◆ 改善箇所説明図 ◆

【不具合の内容】

【改善の内容】

図2. 設計不良の位置関係

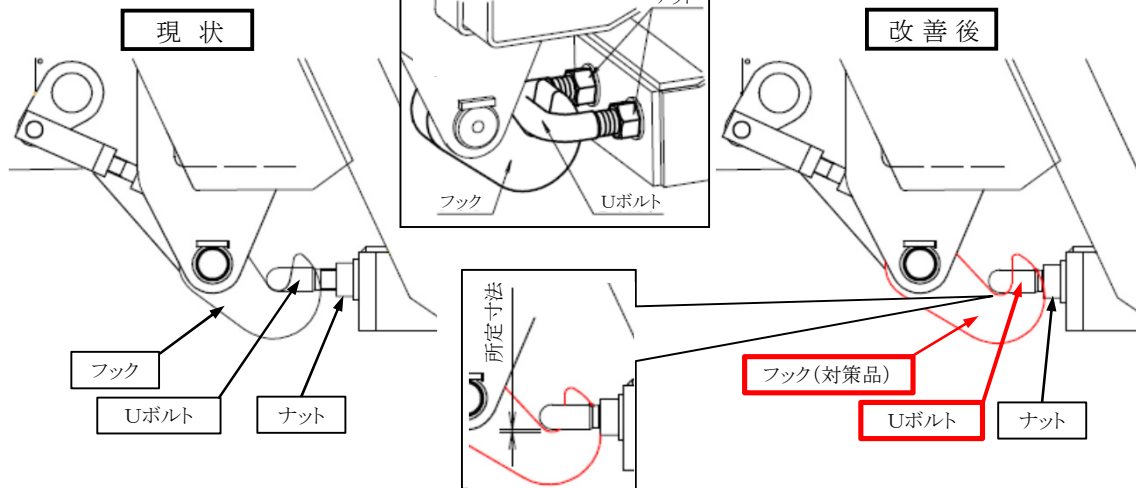
塵芥車の積込装置(テールゲート)のロック部において、フックとUボルトの組付管理及びフックの形状が不適切なため、積込作業時等に当該Uボルトに過大な負荷がかかることがある。そのため、当該Uボルトに亀裂が生じ、最悪の場合、Uボルトが破断してテールゲートが跳ね上がり、物品を積載できなくなるおそれがある。

全車両、フック及びUボルトを点検し、隙間がない場合は、当該Uボルトを新品に交換(一部車両においてはフックを対策品に交換)して、フック及びUボルトを適切に組付ける。また、取扱説明書のテールゲートロック部について、点検事項を追記した改訂版を配付し、コーションラベルをボデー側面の左右に貼付する。
